再処理施設
廃棄物管理施設
MOX燃料加工施設
ウラン濃縮加工施設

使用前事業者検査の実施方針及び
設工認申請に係る対応状況

令和 3 年5月25日

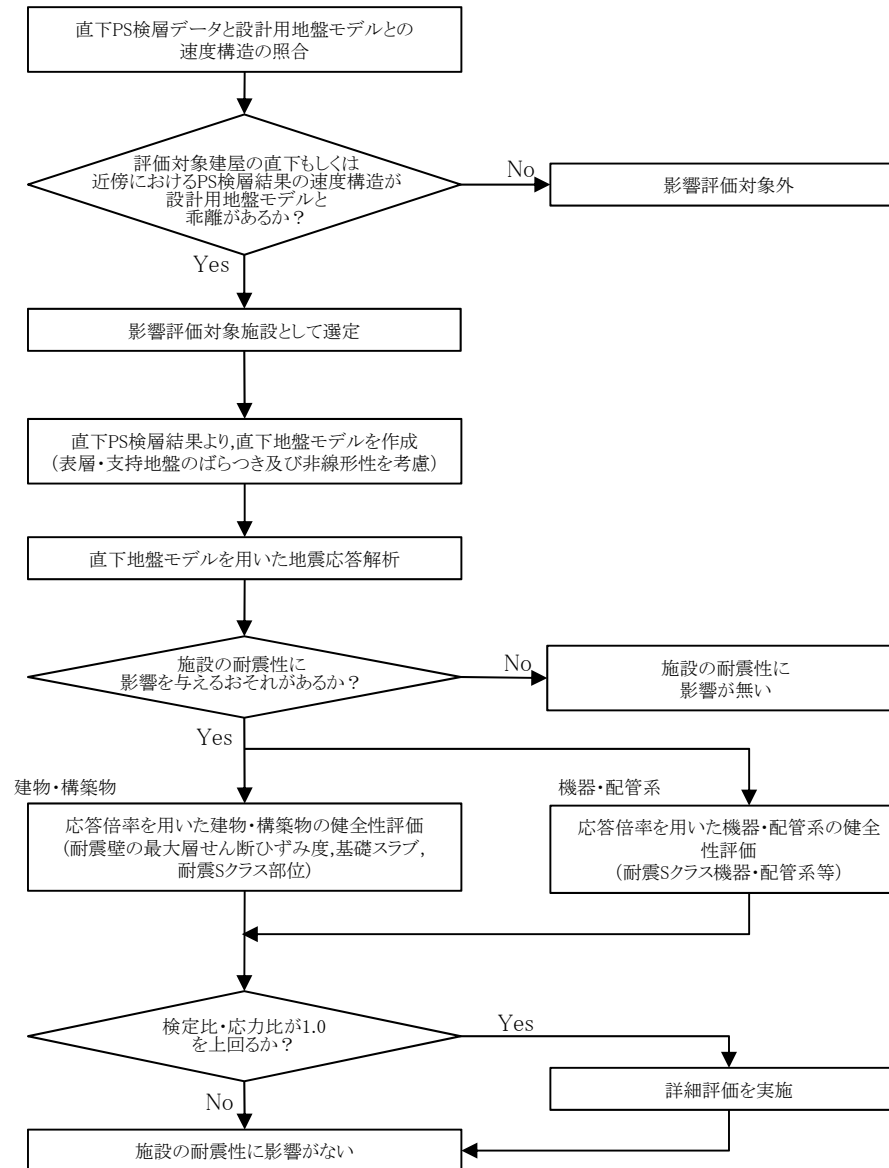
No.	審査会合日時	指摘事項	対応
1	2021.3.15	エリアごとの平均的な地盤物性値に基づく地盤モデルを用いる場合は、その妥当性の説明ロジックとして、その地盤モデルを入力地震動の評価に用いても安全上支障がないこと、設計用地震力の設定において施設への影響評価も含めて地盤のばらつきが適切に考慮されていることの観点で整理すること。	左記指摘の対応については、本資料に 対応方針として反映。 詳細な内容については今後 説明予定。
2	2021.3.15	データの拡充にあたっては、各エリア内で得られた調査結果を詳細に示したうえで、地下構造が同様な速度構造であること、PS検層結果と地盤モデルのばらつき範囲の関係性、地表付近でPS検層結果のデータが得られていない部分の扱いについて説明すること。	
3	2021.4.13	第1回申請対象施設である安全冷却水B冷却塔についても近傍データに基づき整理すること。また、他の建物・構築物に対しても第1回申請において示す基本的な方針との関係を踏まえて必要な説明をすること。	
4	2021.4.13	直下もしくは近傍の直下PS検層データが複数得られている場合について、直下地盤モデルとしてばらつきを考慮するのか、ロジックを整理し根拠を明確にして説明すること。	
5	2021.4.13	表層地盤を敷地全体のモデルとして扱い、そのデータのばらつきの影響評価について、地盤ばねの剛性を変化させた場合の検討として行うのであれば、 $\pm 1\sigma$ を超えるデータがあることに留意すること。	
6	2021.4.13	Ssや1.2Ssの入力では支持地盤や建物・構築物の非線形が進む可能性を考慮し、その場合の影響も踏まえて施設への影響を確認すること。

- 直下PS検層データのS波速度またはP波速度が、設計用地盤モデルに考慮しているばらつき幅 ($\pm 1\sigma$) をいずれかの深度で超える建物・構築物について、影響評価対象施設として選定する。

- 直下PS検層データを考慮した直下地盤モデルは、以下の方針で作成する。
 - 直下地盤モデルは、建物・構築物直下もしくは近傍の支持地盤の物性値に加え、近傍の表層地盤の物性値を用いることとする。
 - 影響評価対象施設の建物・構築物について、直下PS検層データが1孔のみの場合は、支持地盤及び表層地盤ともに、そのPS検層データの速度構造を基本ケースとして設定する。また、地盤物性のばらつきとして、設計用地盤モデルに考慮しているS波速度及びP波速度それぞれの変動係数 ($[\text{変動係数}] = [\text{標準偏差}] \div [\text{平均値}]$) を設定する。
 - 影響評価対象施設の建物・構築物について、直下PS検層データが複数孔ある場合は、設計用地盤モデルの物性値の設定方法と同じ手法により、複数の直下PS検層データに基づき、S波速度及びP波速度の層境界を設定し、基本ケース及びばらつきケースの物性値を設定する。表層地盤についても、複数の近傍PS検層データに基づき、S波速度及びP波速度について、同じ手法により基本ケース及びばらつきケースの物性値を設定する。
 - S_s や $1.2S_s$ の入力では支持地盤の非線形が進む可能性について考慮し、支持地盤のひずみ依存特性を考慮する。

- 影響評価に用いる地震動は、直下地盤モデルを用いた地震応答解析結果のうち、影響評価対象施設ごとに、耐震評価として影響の大きい地震動を選定する。
- 建物・構築物について、主要な耐震部材である耐震壁については「直下地盤モデル」の応答値の最大せん断ひずみが許容限界 (2.0×10^{-3}) 以内であること及び、その他評価部位 (Sクラス部位、基礎スラブ) については「直下地盤モデル」の応答値を「設計用地盤モデル」の応答値で除した際に求められる応答倍率を「設計用地盤モデル」の最大の検定値 (発生値/許容値) に乗じ、その際の検定値が1.0以下であることを確認。検定値が1.0を超える場合は、別途詳細評価を行い、検定値が1.0以下であることを確認することにより、耐震評価上、安全上支障が無いことを示す。
- 機器・配管系については、従来のばらつき評価同様の対応として、拡幅を行わない「直下地盤モデル」のFRSの応答値と「設計用地盤モデル」の拡幅FRSの応答値から求めた加速度比を設工認に記載している算出応力に倍率にて乗じ、応力比 (発生値/許容値) が1.0以下であることを確認。応力比が1.0を超える場合は、別途詳細評価を行い、応力比が1.0以下であることを確認することにより、耐震評価上、安全上支障が無いことを示す。
